Auflage: Verkehrssanierung Burgdorf-Oberburg-Hasle

Einsprache von Pro Velo Emmental, Ergänzung

(Bild: Fussgänger Verbindung Bus- Pleerweg 1/3/7/9)

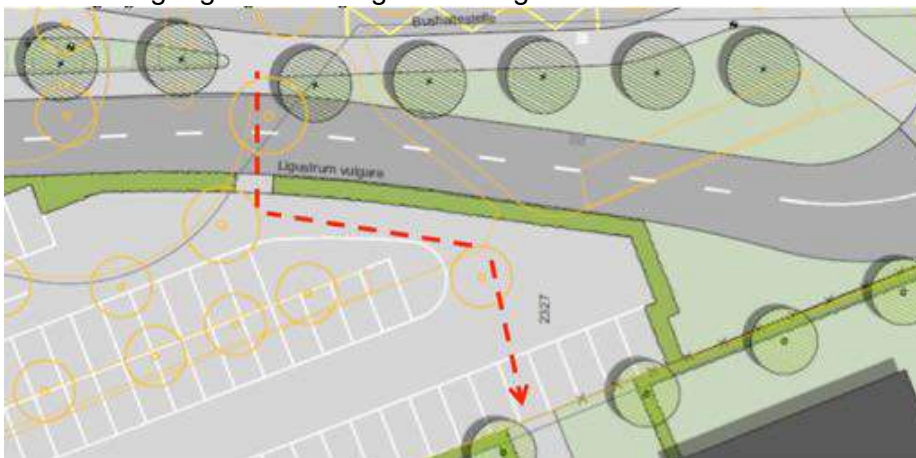
Die Fussgänger Verbindung von der Bushaltestelle stadtauswärts zu den genannten Wohnhäusern wird stiefmütterlich behandelt. Sie führt ohne Fussgängerstreifen über die Spitalzufahrt, durch einen Lücke in der Hecke und quer über den Spital-Parkplatz. Die Querung des Parkplatzes birgt Gefahren, umso mehr als diese Fussgänger Verbindung für die Autofahrer nicht als solche erkennbar ist.

Diese Fussgänger Verbindung sollte aufgewertet werden.

(Bild: Fussgänger Verbindung ins Wohnquartier Pleeerweg)

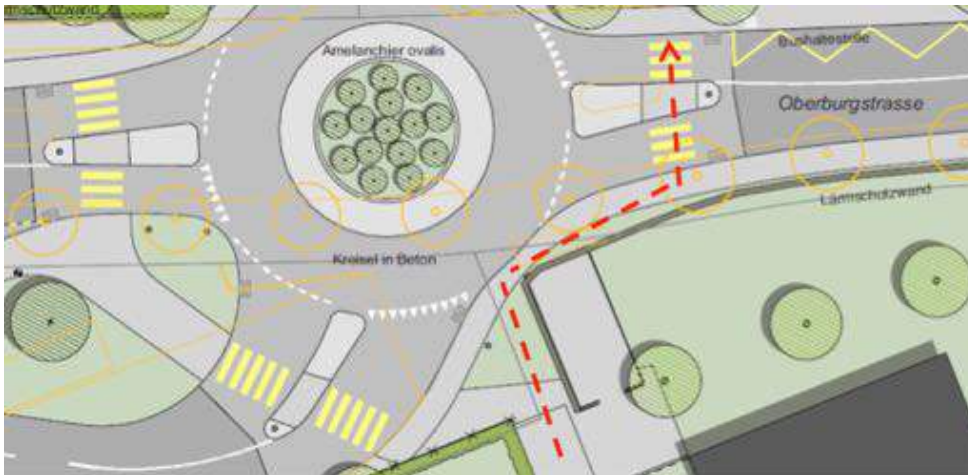
Die Hauptfussgänger Verbindung aus den Quartieren Lindenfeld und Pleeerweg zur Bushaltestelle stadteinwärts wird über den Weg zwischen Pleeerweg 5 und Pleeerweg 7 zum Fussgängerstreifen neben der Bushaltestelle führen. Das Grünflächendreieck beim Kreisel ist ein unnötiges Hindernis auf diesem Weg und sollte weggelassen oder in geeigneter Weise angepasst werden.

Die Trottoirbreite bei der Ecke Oberburgstrasse – Spitalzufahrt (Breite zwischen Strassenrand und Lärmschutzmauer) ist dürftig und birgt v.a. beim Abbiegen von Schwerverkehrsfahrzeugen Gefahren für Fussgänger. Zu beachten dabei: Der Schulweg von den Wohnhäusern Oberburgstrasse 78ff. zum Schulhaus Lindenfeld führt über dieses Trottoir. Eine Verbesserung der Verkehrssicherheit für den Fussverkehr sollte geprüft werden.

(Bild: Bessere Veloverbindung Pleeerweg via Unterführung)

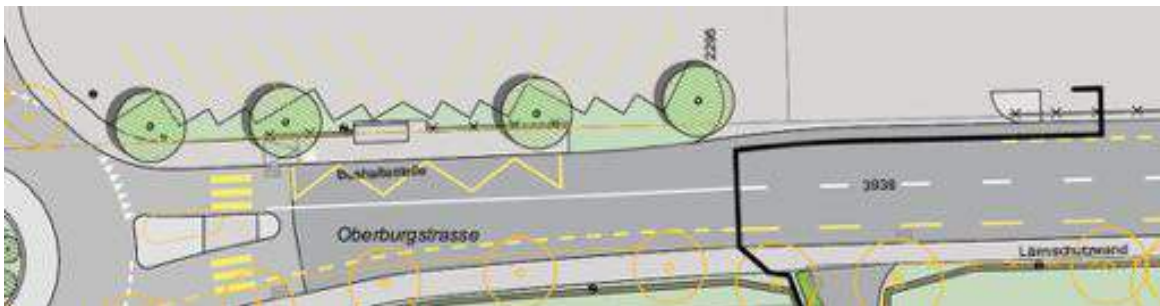
Velofahrende, die vom Velowegring im Schlossmattquartier her kommend in den Pleeerweg fahren wollen, werden insbesondere bei geschlossener Bahnschranke die Unterführung benützen. Sie werden höchstwahrscheinlich nicht wie vorgesehen vor der Bushaltestelle auf den Radstreifen wechseln, bis zum Kreisel, durch den Kreisel und durch die Spitalzufahrt zurück zum Pleeerweg fahren. Viel wahrscheinlicher werden Velofahrende auf dem Trottoir bleiben und kurz vor der Bushaltestelle durch die Fussgängerpassage direkt auf die Spitalzufahrt fahren. Diese Verbindung sollte den Velofahrenden ermöglicht werden (z.B. Mischverkehrsfläche Fuss-/Veloverkehr auf dem Trottoir).

(Bild: Der Bahnhof ist für Velofahrer schlecht erreichbar)

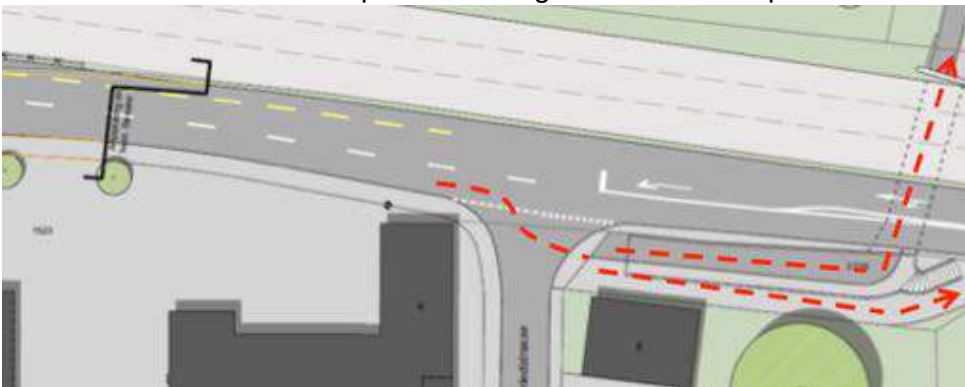
Die Erreichbarkeit des Bahnhofs Buchmatt ist für Velofahrende ungenügend.

Veloabstellplätze sind keine vorhanden.

Veloabstellanlagen sind dahingehend vorzusehen, dass es möglich ist, dass Velos in allen Richtungen vom Bahnhof weg und zum Bahnhof hin zu fahren. Wir fordern:

- Beidseitige Zugänglichkeit des Perrons für Velofahrende mit nahen Bike and Ride-Parkplätze sowohl auf Perronhöhe als auch auf dem tieferen Niveau der Unterführung.
- Verbreiterung der Fussgängerbrücke zu einer Fussgänger- und Velobrücke für die ungehinderte Zu- und Wegfahrt gegen Norden in Richtung Industrie/Eissporthalle/Neumattbrücke.
- Verbreiterung der südseitig der Kirchbergstrasse liegenden Velounterführung, damit der Veloverkehr hier in beiden Richtungen zirkulieren kann (Velos ab Bahnhof Richtung Westen/Südwesten).

(Bild: Zu wenig Platz zwischen Bach und Willestrasse, Markierung ungenügend)

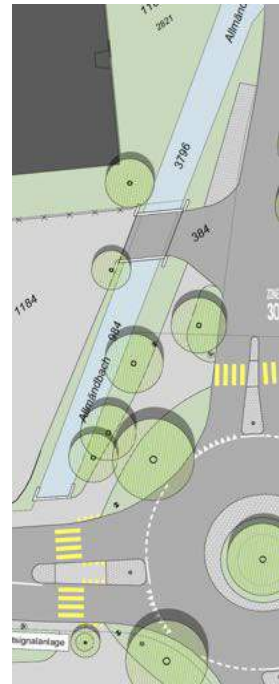
Die Velofurt auf der Westseite führt hier seit Jahren ins «Niemandland» bzw. auf eine Fussgängerfläche, rechts ein Fussgängerstreifen und vor sich eine Tankstelleneinfahrt – alles mit wenig Platz obwohl hier auch Velo-Gegenverkehr möglich wäre. Von Norden her kann über diese Verbindung dem Verkehr auf dem Keisel ausgewichen werden. Hier muss die Fussgänger- und Velofläche zwischen Keisel, Willestrasse und Allmändbach verbreitert und für Fussgänger und Velofahrende aus beiden Richtungen sauber signalisiert werden. Die Einmündung für Velofahrende in die Willestrasse (bei der Einfahrt zur Tankstelle) ist ebenfalls eindeutig anzuzeichnen und auszuschildern.

(Bild: Lücke im Radwegring auf der Oberburgstrasse)

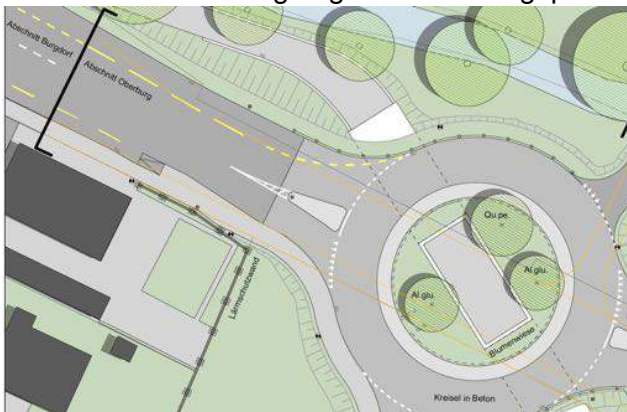
Der städtische Radwegring verläuft ein kurzes Wegstück auf der Oberburgstrasse, zwischen Hofgutweg und Elfenweg. Dieser Abschnitt wurde im Projekt nicht berücksichtigt, obschon er auf der Erschliessung B-OH liegt. Für Kinder, auch wenn begleitet, ist es eine Zumutung diesen Abschnitt zu befahren. Der Radwegring ist ein zentrales Element als Verbindung zwischen den Wohnquartieren.

Die Gefahr wird im Rahmen des B-O-H-Projekts sogar weiter zementiert, in dem eine Lärmschutzwand beim Oberburgstrasse Nr. 33 realisiert werden soll.
